改善箇所説明図

不具合の内容

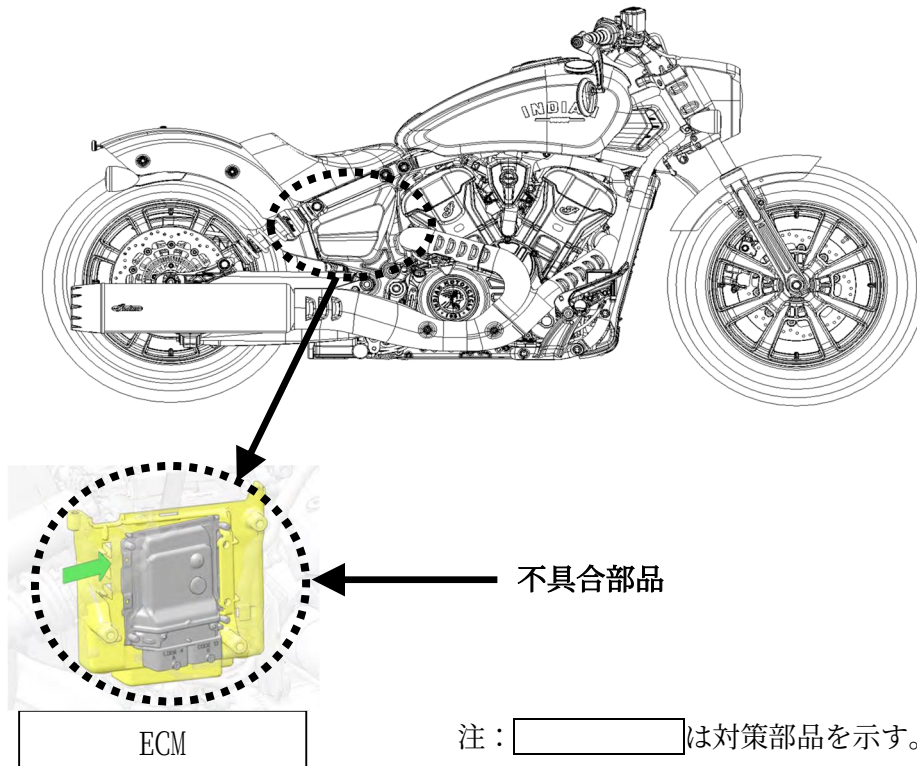
ECM（エンジンコントロールモジュール）において、設計検討が不十分なため、極低速にてアイドリングが不安定になることがある。

そのため、発進時や極低速において意図せずエンジンが停止し、最悪の場合、転倒するおそれがある。

全車両、対策された ECM ソフトウェアに更新する。

メインフレーム左側ステアリングヘッド付近にサービスブリテンステッカーを貼付する。
